Testo dell'osservazione relativa a: "PARCO EOLICO MONTE CROCE DI FERRO" IN LOCALITÀ MONTE CROCE DI FERRO NEL COMUNE DI BORGO VAL DI TARO (PR) PRESENTATO DA BORGOTARO WIND S.R.L. PG.2022.565960 – 20/06/2022

La scrivente associazione, in qualità di associazione dedita alla divulgazione e salvaguardia ambientale, con sede a Borgotaro, desidera motivare opposizione al progetto per le seguenti ragioni.

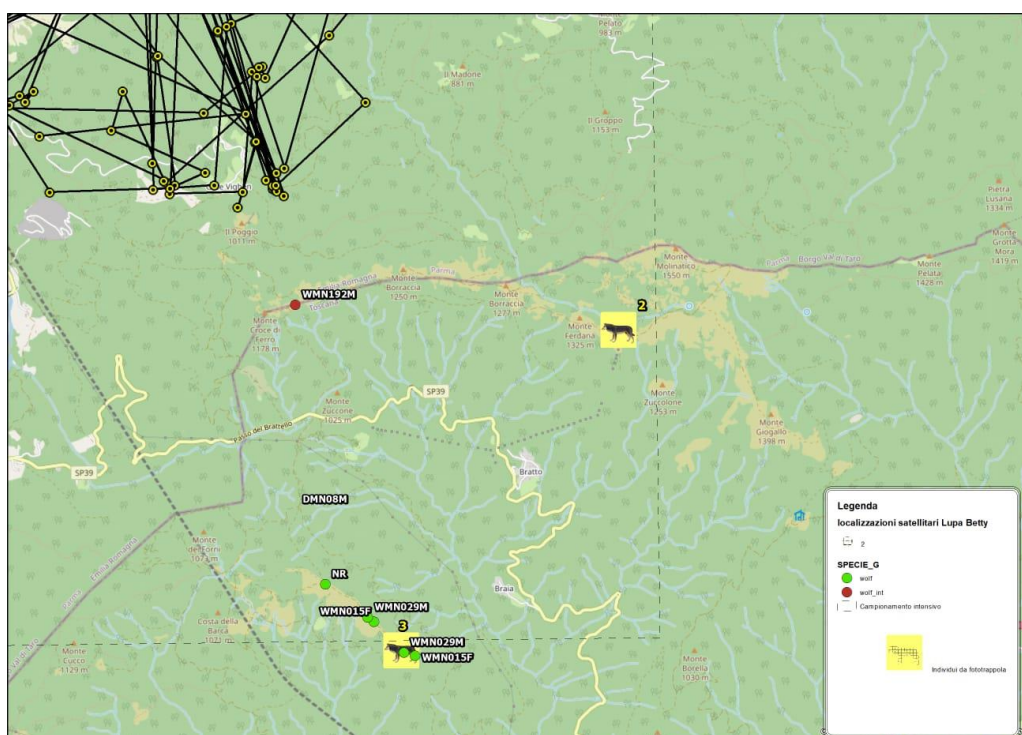
4.2 Altri dati sulla presenza della specie sono stati raccolti dal Wolf Apennine Center <http://www.parcoappennino.it/pagina.php?id=253> nell'ambito del progetto Life Mirco Lupo <http://www.lifemircolupo.it/documenti/> riguardanti dati di presenza di quasi due anni di monitoraggio (2015/2016) effettuato su due individui catturati e dotati di collare satellitare appartenenti al medesimo nucleo riproduttivo, nel comune di Albareto in val Taro.

Dati di Genetica e foto-trappole di ISPRA e quelli di telemetria satellitare del Parco nazionale dell'Appennino Tosco-Emiliano riguardanti l'area di progetto (M. Croce di Ferro) (dati di proprietà di ISPRA e Parco Appennino Tosco Emiliano).

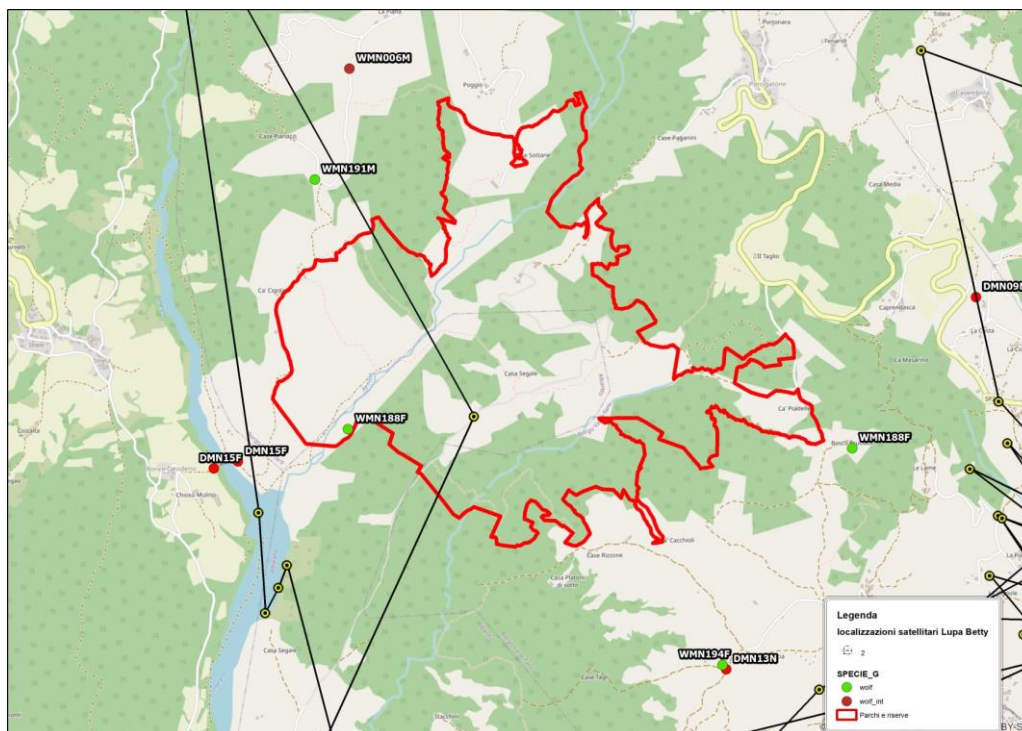
Considerando le caratteristiche della specie ed i dati in nostro possesso riteniamo più che plausibile che l'area interessata dal progetto e le zone circostanti, quindi altrettanto sensibili, siano occupate stabilmente dalla presenza della specie *Canis lupus*. Riteniamo pertanto necessario effettuare i dovuti accertamenti, un monitoraggio approfondito affidato a personale competente ed esperto che consideri le caratteristiche ecologiche e spaziali della specie, in grado di produrre una valutazione sull'oggettivo impatto esercitato dal progetto considerando anche tempi e picco di disturbo inevitabilmente prodotto dalla sua realizzazione.
